TRANS/WP.29/2003/38
7 avril 2003

**PROPOSITION DE PROJET DE COMPLÉMENT 5 A LA SÉRIE 03 D'AMENDEMENTS
AU RÈGLEMENT No 44**

(Dispositifs de retenue pour enfants)

Transmis par le Groupe de travail de la sécurité passive (GRSP)

Figure 0 (a)

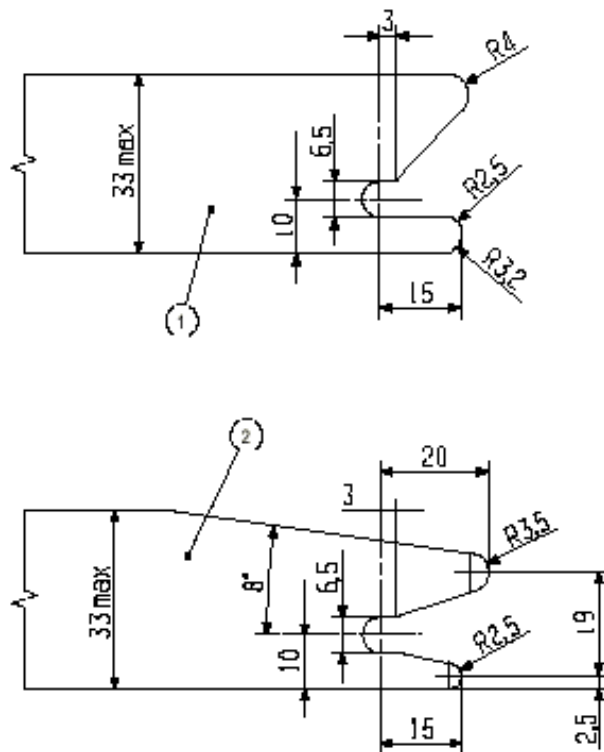
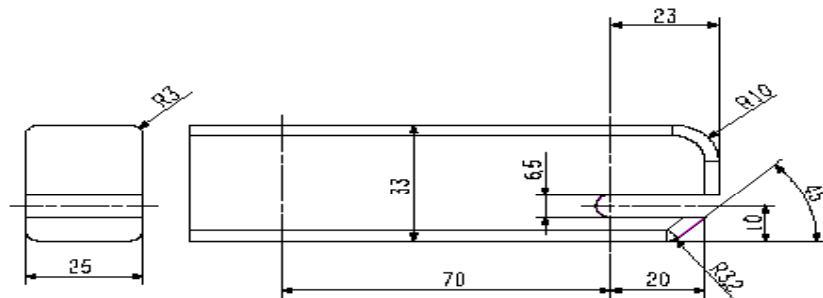
Les attaches ISOFIX peuvent correspondre aux exemples montrés à la figure 0 (a), ou à tout autre conception appropriée faisant partie d'un mécanisme rigide et réglable, dont la nature est déterminée par le fabricant du dispositif de retenue pour enfants ISOFIX.

Figure 0 (c) : Dimensions du connecteur d'ancrage supérieur ISOFIX (type à crochet)

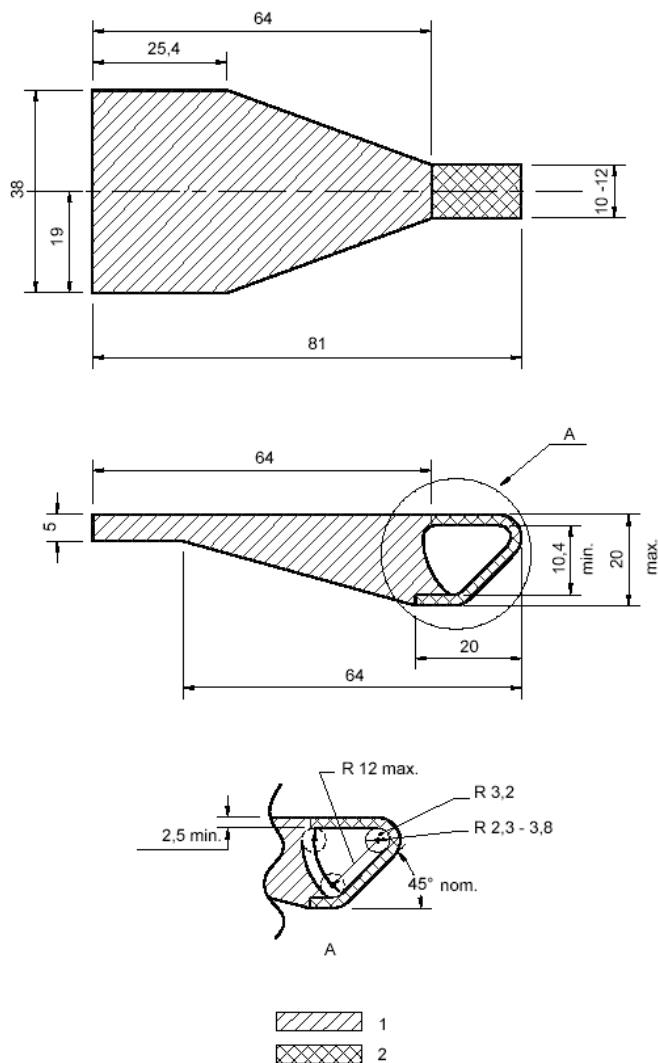
Le connecteur d'ancrage supérieur ISOFIX sera un crochet de fixation supérieure ISOFIX représenté à la figure 0 (c), ou un système similaire entrant dans l'enveloppe représentée à la figure 0 (c).

Les dimensions enveloppe des crochets de fixation supérieure ISOFIX sont représentées à la figure 0 (c).

Figure 1"

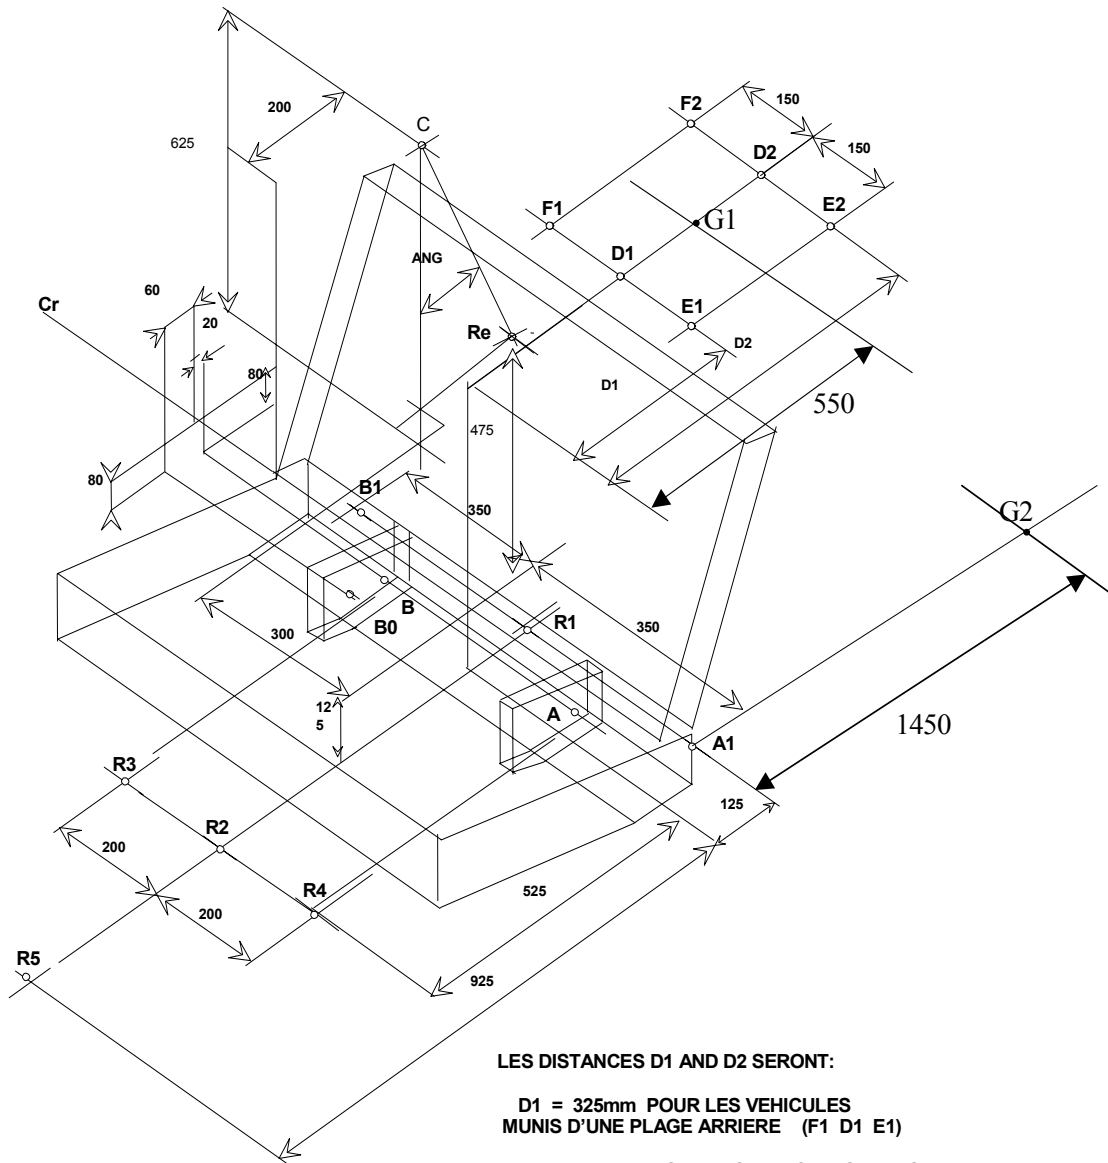
Figure 1, modifier comme suit :

LES DISTANCES D1 AND D2 SERONT:

D1 = 325mm POUR LES VEHICULES
MUNIS D'UNE PLAGE ARRIERE (F1 D1 E1)

D1 = 1025mm POUR LES VEHICULES MUNIS
DE SIEGES ARRIERES A DOSSIER RABATTABLE
(TYPE BREAK) (F2 D2 E2)

LES DIMENSIONS SE REFERRANT A CR
ONT UNE TOLERANCE DE ± 2 mm SAUF POUR
LA DISTANCE DU PLANCHER A Cr ± 10 mm

DISTANCE C - Re = 550mm
ANGLE "ANG" = 30° MAXIMUM

Figure 2

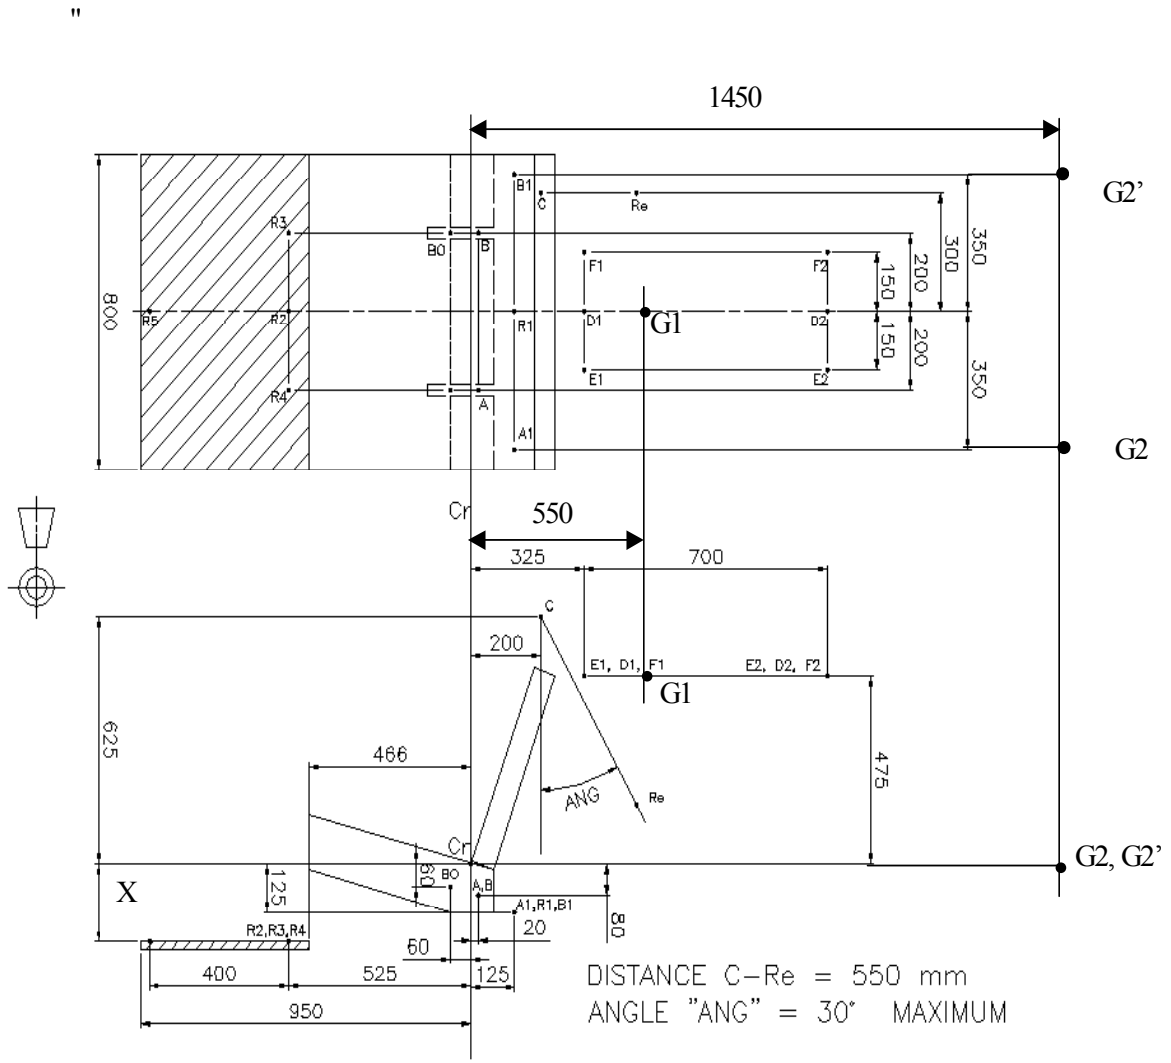
3.3.1. Le plancher du chariot sera constitué d'une plaque de métal d'épaisseur et de matériau uniformes, voir figure 2 de l'appendice 3 de la présente annexe.

3.3.1.1. Le plancher sera monté de façon rigide sur le chariot. Sa hauteur par rapport au point de projection de l'axe Cr, dimension X 2/ de la figure 2, sera réglée pour satisfaire aux exigences du paragraphe 7.1.4.1.9.

Figure 2, modifier comme suit :

La zone du plancher est hachurée

Figure 3"

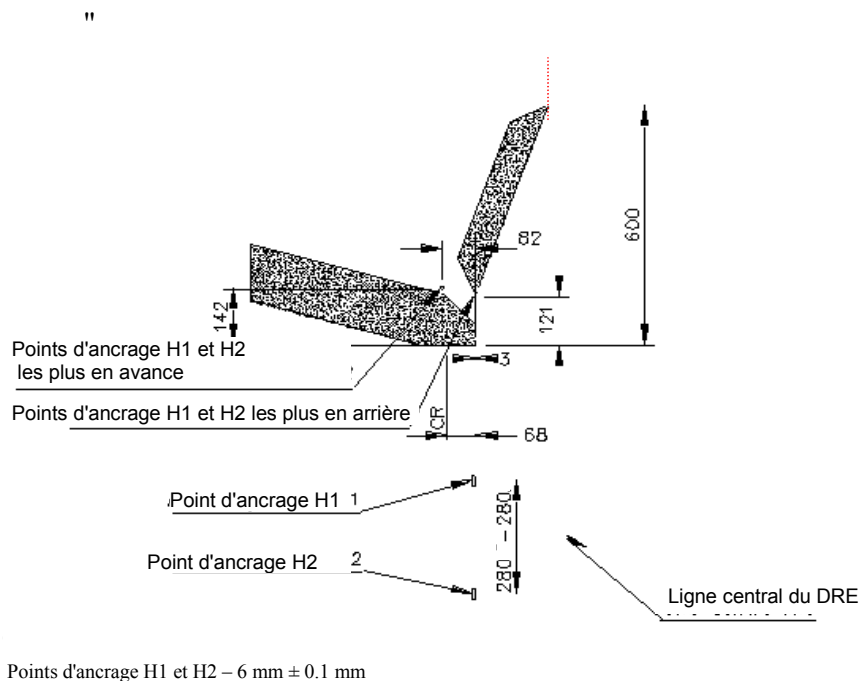
Insérer une nouvelle figure 3, ainsi conçue :
